改善箇所説明図

自動変速機

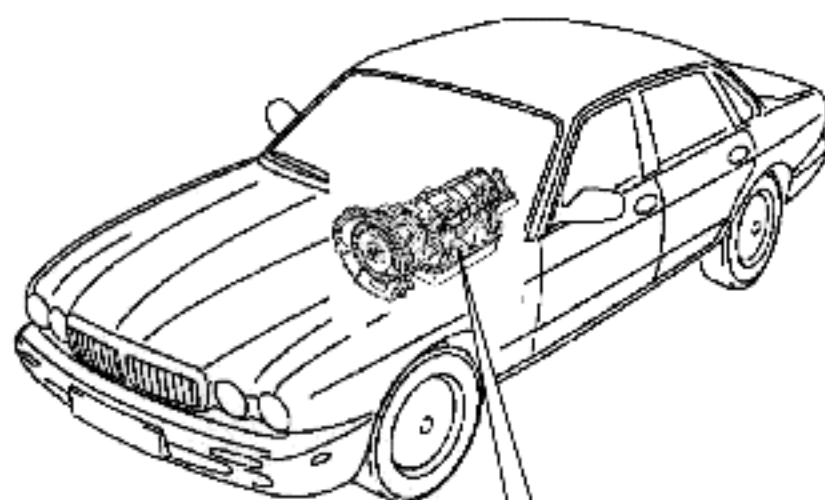
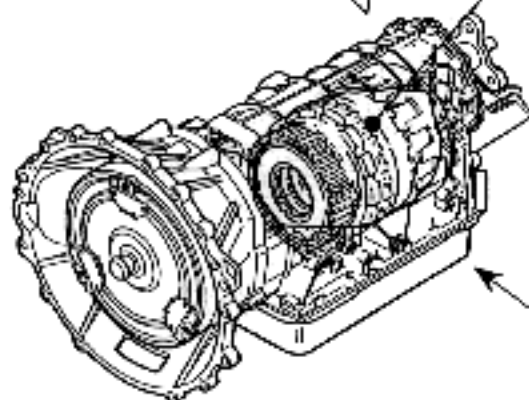
動力伝達装置において、自動変速機内部の歯車部品に加工不良のものがあり、そのままの状態で使用を続けると、当該歯車が破損し、最悪の場合、走行できなくなるおそれがある。

全車両、当該自動変速機を良品と交換する。

交換後の自動変速機のオイルパン、ドレーンプラグに白ペイントを塗布する。
